**Anregungen durch die Träger öffentlicher Belange, Nachbarkommunen und Naturschutzverbände im Rahmen der frühzeitigen Trägerbeteiligung gemäß § 4 (1), § 2 (2) BauGB**

**Bebauungsplan Nr. 115**  
**Beteiligung gem. § 4 Abs. 1 BauGB**  
**Bereich Polnische Mütze**

**Bebauungsplan Nr. 115  
Bereich: Polnische Mütze**

# BP 115 "Polnische Mütze"

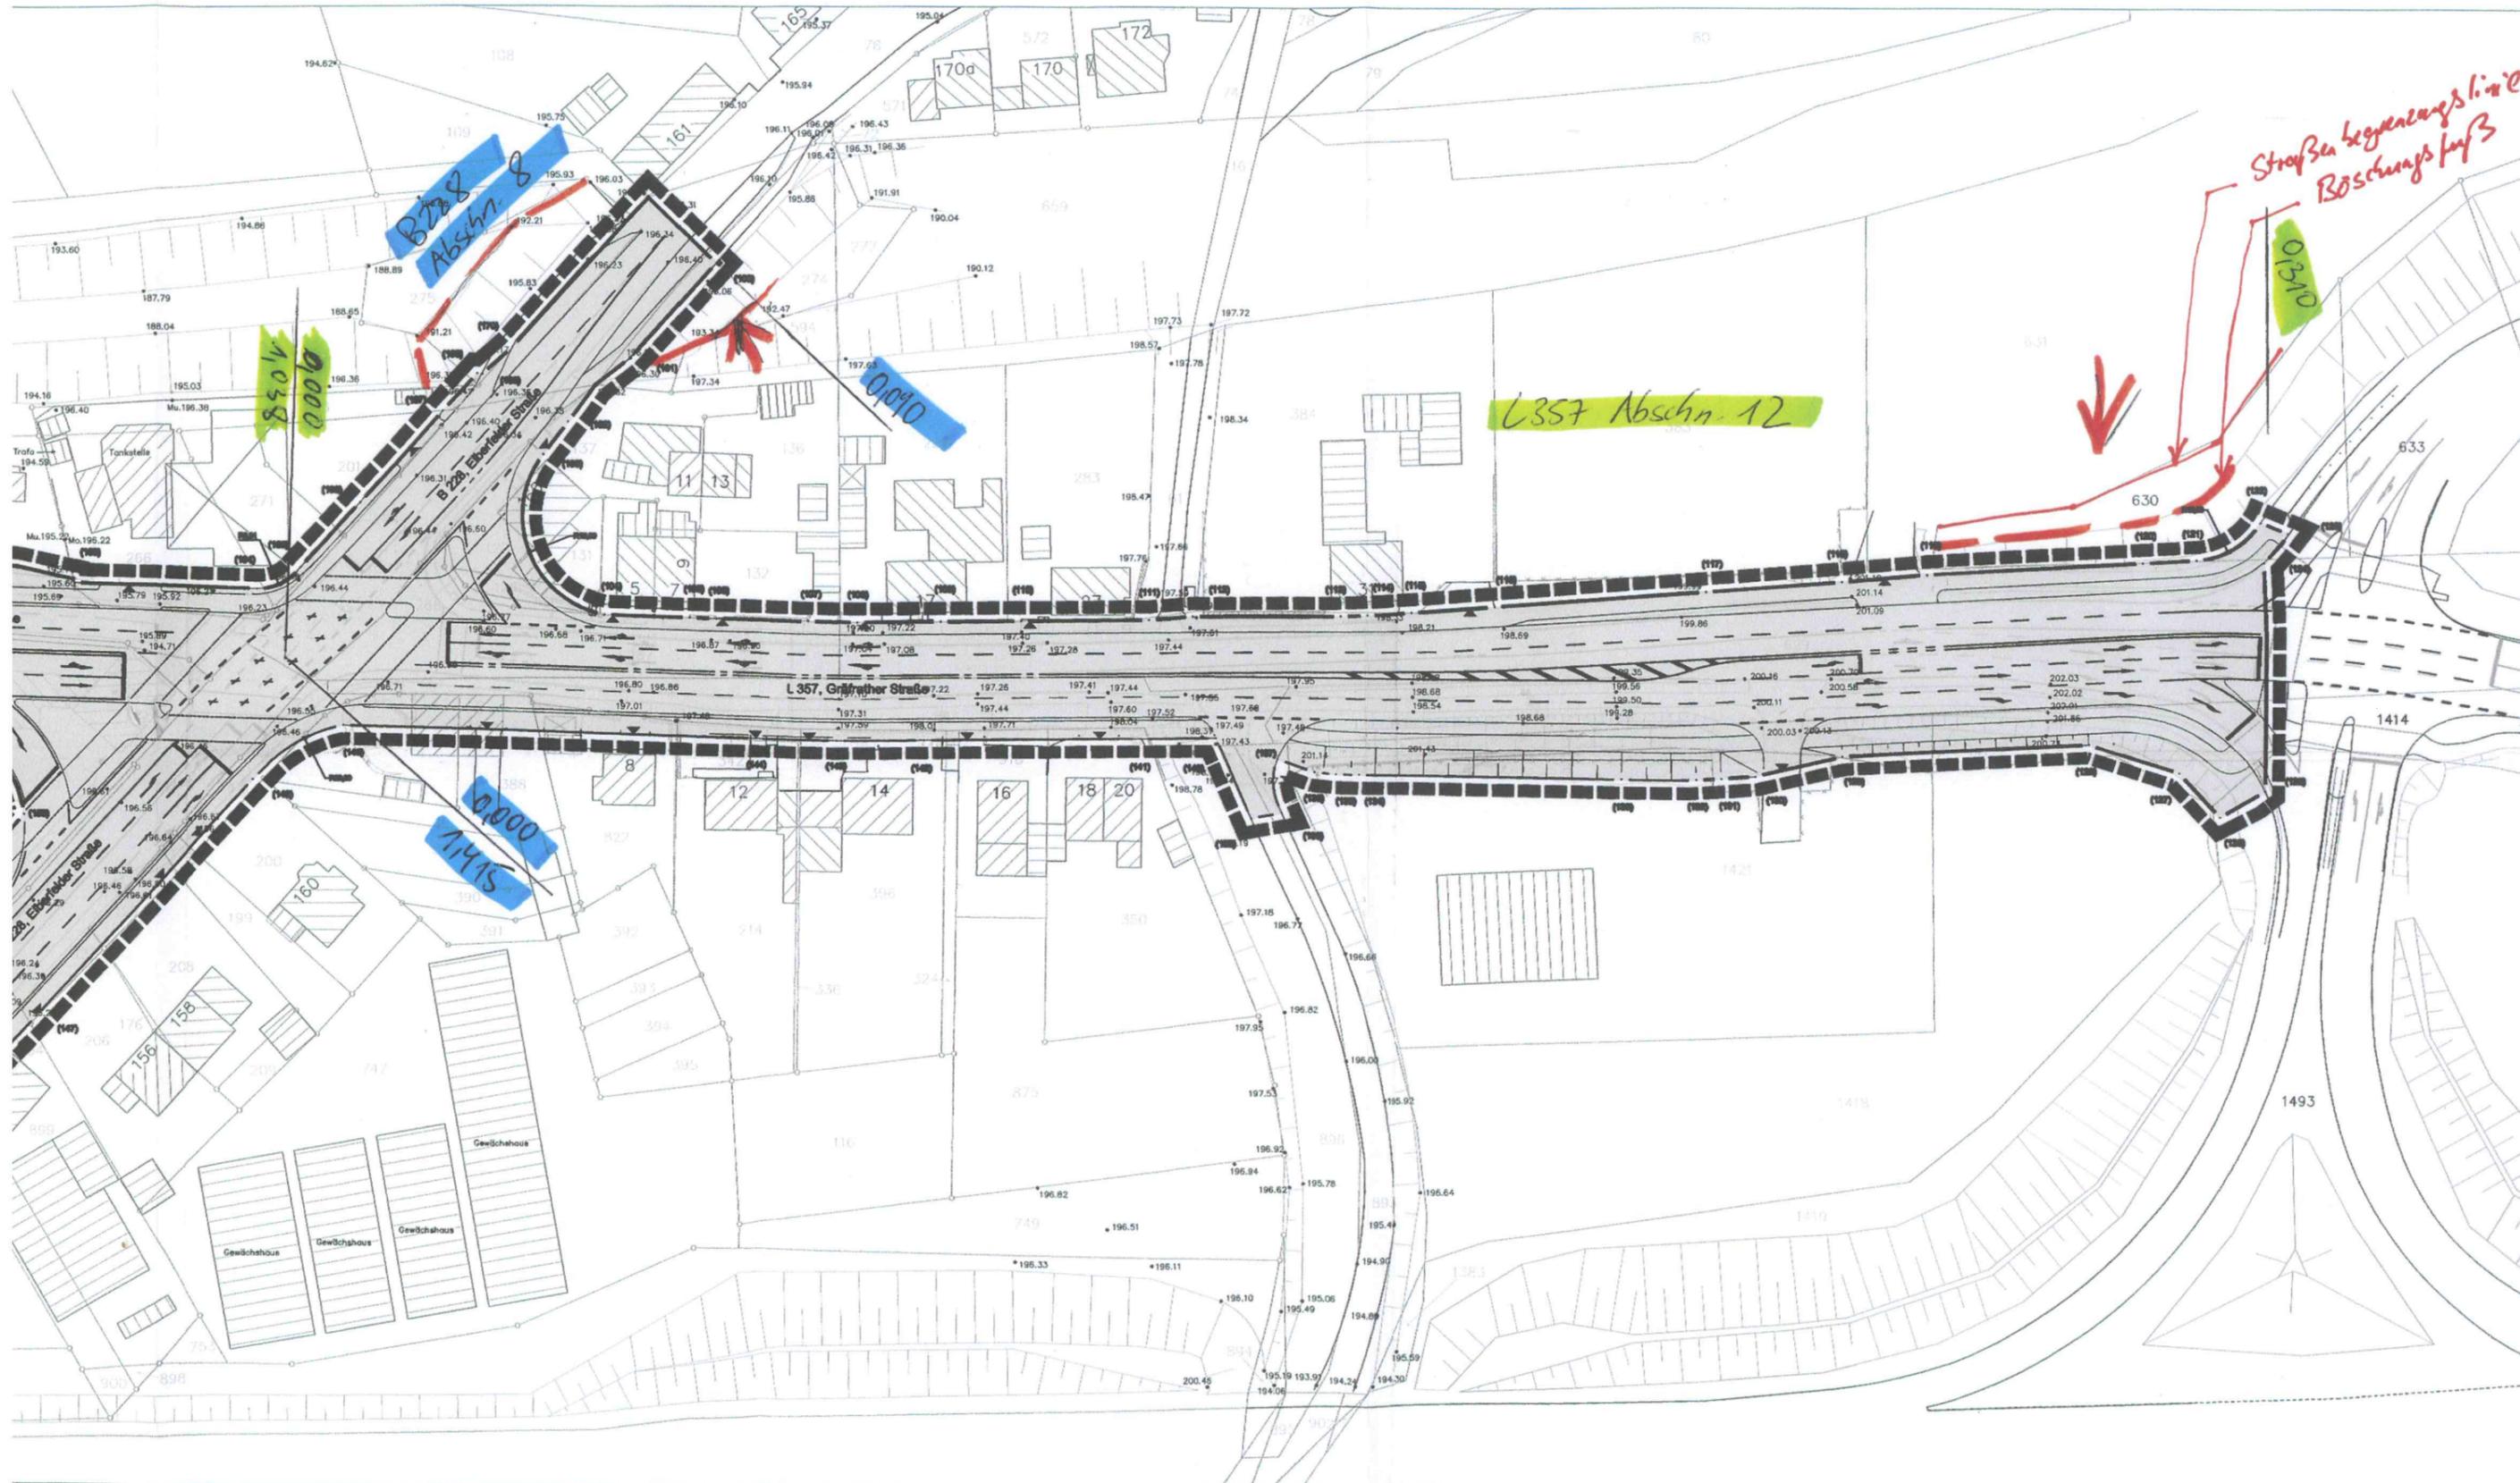
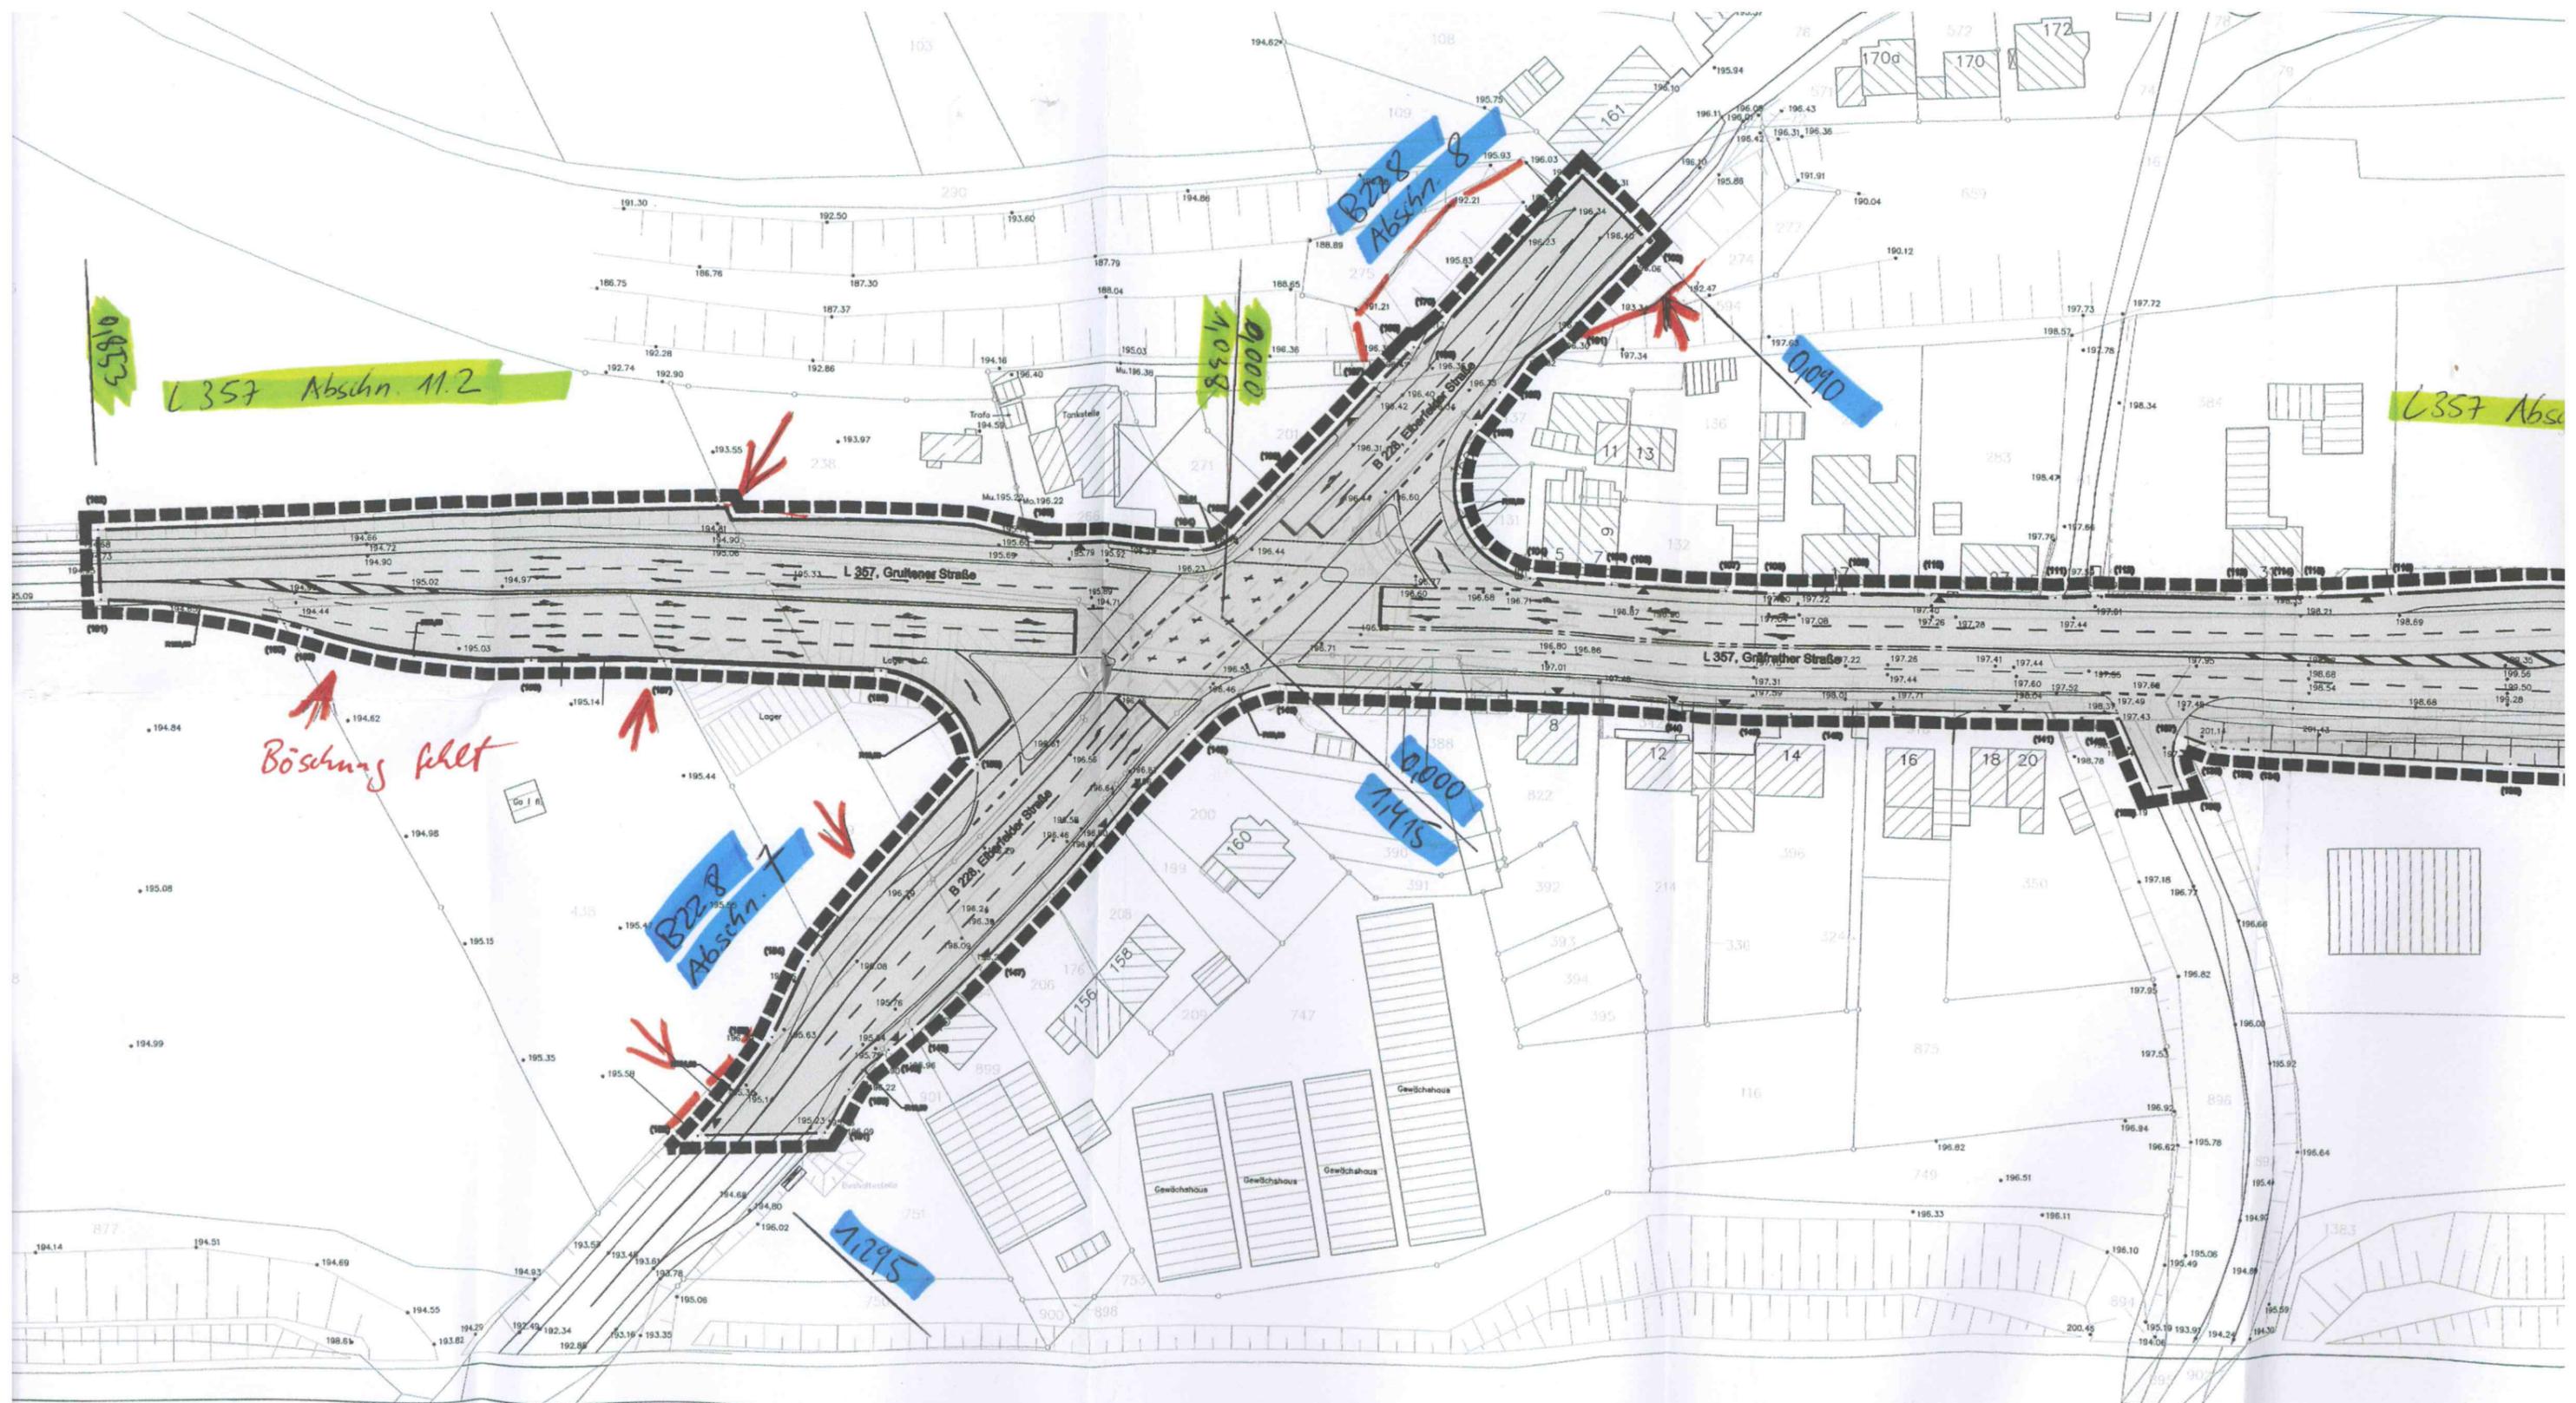
Hinsichtlich der Darstellung der Straßenbegrenzungslinie bzw. Straßenverkehrsflächen mache ich jedoch darauf aufmerksam, dass zur Straßenverkehrsfläche auch die Bankette, Entwässe-

rungrnuldun und Straßenböschungen zählen. Der Böschungfuß bildet dann normalerweise die Straßenbegrenzungslinie (= Eigentumsgrenze). In den markierten Bereichen der beigefügten Anlage ist diese Darstellung unklar, da keine Straßenböschungen eingetragen sind. Ich bitte daher um Überprüfung.
